Her er kopi av e-post jeg sendte til styret og som de stiller seg bak. Hvis dere kan vri litt på parkeringene slik som på tegning jeg har laget så har ikke veilaget noen innvendinger på at parkeringer blir flyttet på motsatt side.

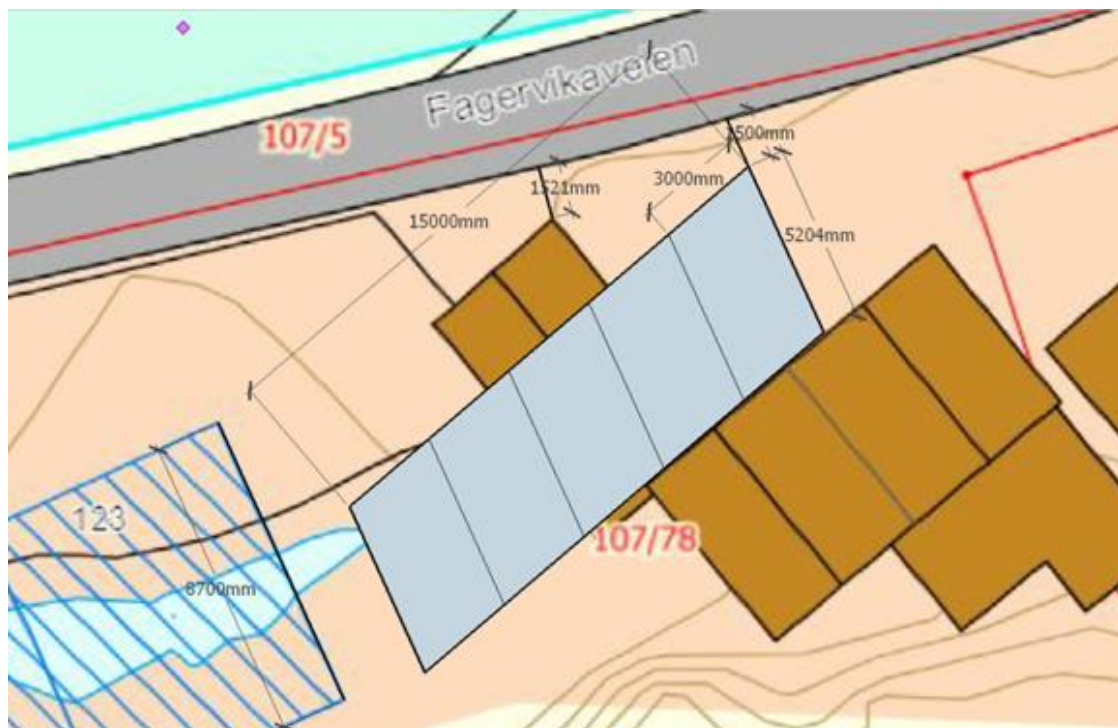
Har sett litt på tegningene og funnet ut at det som er tegnet ikke helt stemmer med virkeligheten.

Som dere ser er det foreslått og rive eksisterende bygg som står der i dag for å få plass til parkeringer på andre siden.

Dette bygget står i dag ca. 1,5 meter fra veien som er den lengden vi som veilag har ansvar for.

Jeg har lekt meg litt på kartet og funnet ut at hvis parkeringene tegnes inn på skrå lik retningen på utleiehyttene så vil den parkeringen som står nærmest veien komme ca. 1,5 meter fra veien og derfor ikke være et problem for oss som veilag.

Jeg mener at en parkering nærmest mulig hyttene må være en fordel da vi slipper folk som hele tiden går over veien for å ta med seg bagasje til og fra hyttene når de kommer og drar.
